CONSTANCIA DE NOTIFICACIÓN MEDIANTE PUBLICACIÓN DE AVISO

Auto No. 9674 del 02 de octubre de 2020

La Autoridad Nacional de Licencias Ambientales – ANLA - dentro del expediente LAV0012-00-2019 profirió el acto administrativo: Auto No. 9674 del 02 de octubre de 2020, el cual ordena notificar a: **JUAN SEBASTIAN MANOSALVA GONZALEZ**.

El Proyecto Explotación Subterránea de Minerales Auroargentíferos Soto Norte, con una huella en superficie de 161,97 ha, planteó dos frentes de trabajo que estarían comunicados entre sí por intermedio de los túneles gemelos.

Figura 6-7 Esquema general de los vertimientos y plantas de tratamiento de agua con caudales medios para fase de operación.

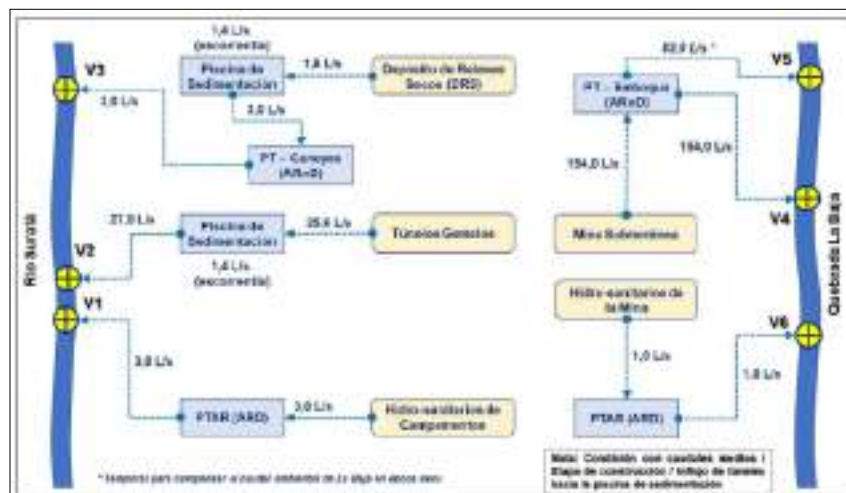
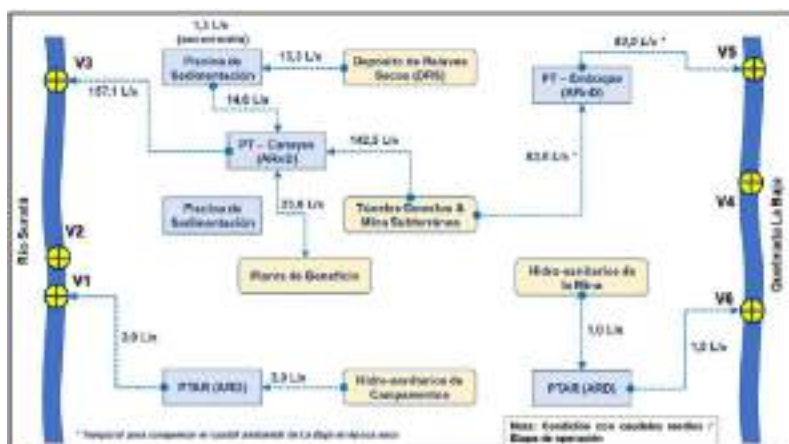
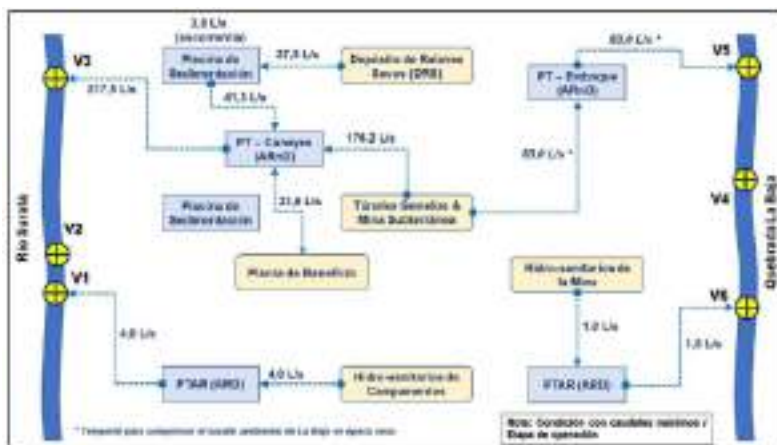
(Ver Figura Esquema general de los vertimientos y plantas de tratamiento de agua con caudales medios para fase de construcción. El efluente de los túneles gemelos se lleva a la piscina de sedimentación, Figura Esquema general de los vertimientos y plantas de tratamiento de agua con caudales máximos para fase de construcción. El efluente de los túneles gemelos se lleva a la piscina de sedimentación y Figura 6 6 Esquema general de los vertimientos y plantas de tratamiento de agua con caudales máximos para fase de construcción. El efluente de los túneles gemelos se lleva a la PT – Caneyes, en Concepto Técnico 6134 del 2 de octubre de 2020)

En la etapa operativa y de cierre, la Sociedad plantea el uso de cuatro puntos de vertimiento, dos en el río Suratá (V1 y V3) y dos en la quebrada La Baja (V5 y V6). El Vertimiento V1 tendría un caudal promedio de 3 l/s y 4 l/s de caudal máximo esperado, asociado a los campamentos hidrosanitarios; el vertimiento V3, recibe las aguas del depósito de relaves, Influjo de túneles y mina con caudales promedio de 157.1 l/s y máximos de 217.5 l/s; para el vertimiento V5 sobre la quebrada La Baja, se estima caudales de 85 l/s indistintamente de las condiciones de máximos o mínimos; de igual manera el vertimiento V6 que está relacionado con las actividades domésticas y manejo hidrosanitario de la mina tiene un caudal invariante de 1 l/s.

(Ver Figura Esquema general de los vertimientos y plantas de tratamiento de agua con caudales medios para fase de operación y Figura Esquema general de los vertimientos y plantas de tratamiento de agua con caudales máximos para fase de operación, en Concepto Técnico 6134 del 2 de octubre de 2020)

Figura 6-13 Resultados de modelación de calidad del agua para Conductividad en la quebrada La Baja en etapa constructiva (izquierda) y operativa (derecha) bajo condiciones de funcionamiento normales

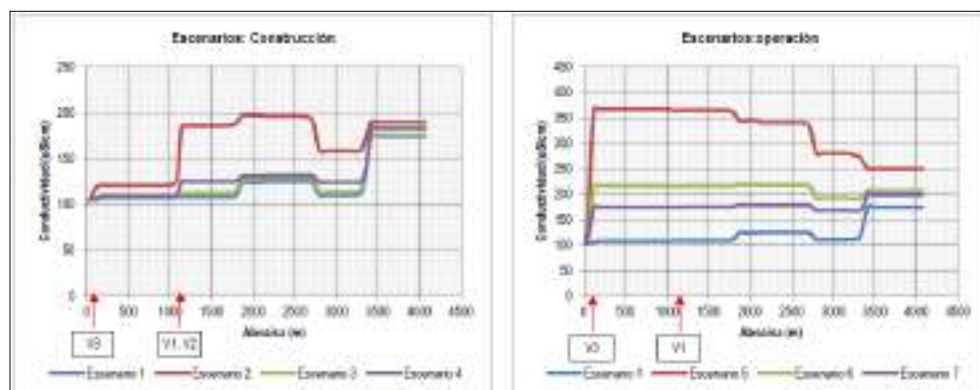
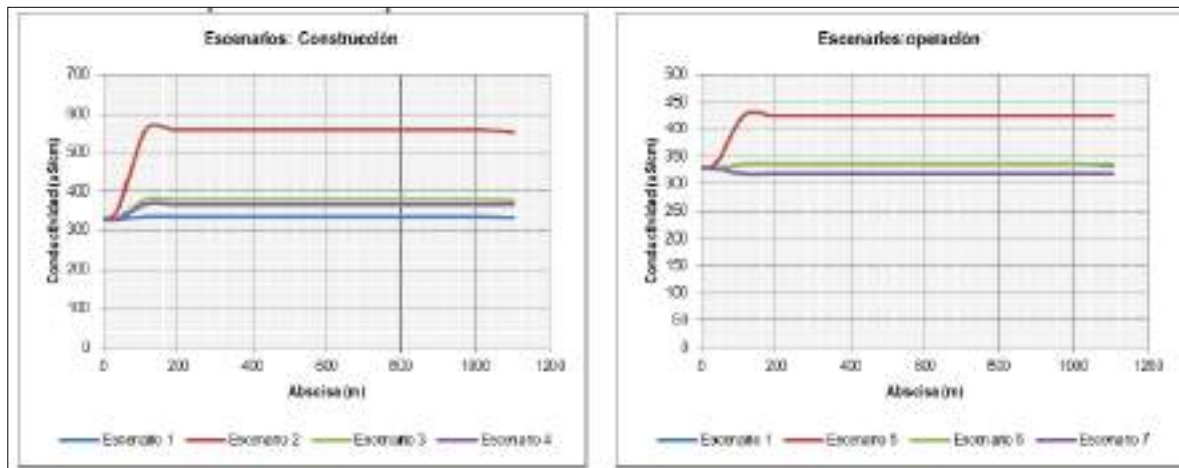
La conductividad es el parámetro que representa mayor cambio o variación de acuerdo con las modelaciones presentadas, demostrando que modificaría las condiciones incluso en el río Vetas particularmente para escenarios de bajos caudales, dado que disminuye la capacidad de asimilación del río Vetas.

En la etapa operativa el efecto es ligeramente menor alcanzando conductividades en la quebrada La Baja de 550 micro Ohm/cm en el escenario de bajos caudales. Al respecto es importante mencionar que si bien es cierto existen múltiples fuentes identificadas en la inspección de campo, esta Autoridad considera que estos impactos son descritos en el escenario base y para los escenarios con proyecto se evidencia la potencialización del impacto ya existente, incluso hasta el río Vetás a una distancia superior a la determinada en la modelación, lo cual haría evidente el impacto acumulativo entre los vertimiento propuestos en el río Suratá y en la quebrada La Baja aguas debajo de la confluencia de estos cuerpos de agua, en especial en épocas de bajos caudales.
